LuK Service Info

Part Nr. 331 0234 11 — 305mm TDCA – 10 spline

Manufacturer: CASE IH

Flywheel Modification/
Schwungradänderung/
Modification du volant-moteur/
Modificar el Volante-motor/
Modifica volano

3 Cylinder Flywheel
3 Zylinder Schwungrad
3 Cylindre Volant-moteur
3 Cilindro Volante-motor
3 Cilindro Volano

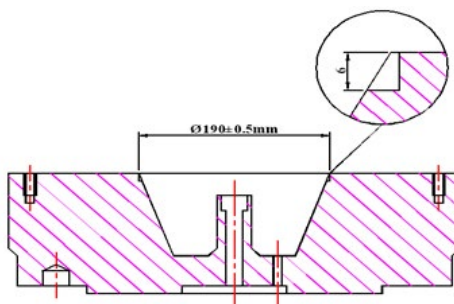
Re-machine the flywheel inner recess to a diameter of 190 ± 0.5 mm and a depth of 6 mm to avoid rivets contacting flywheel.
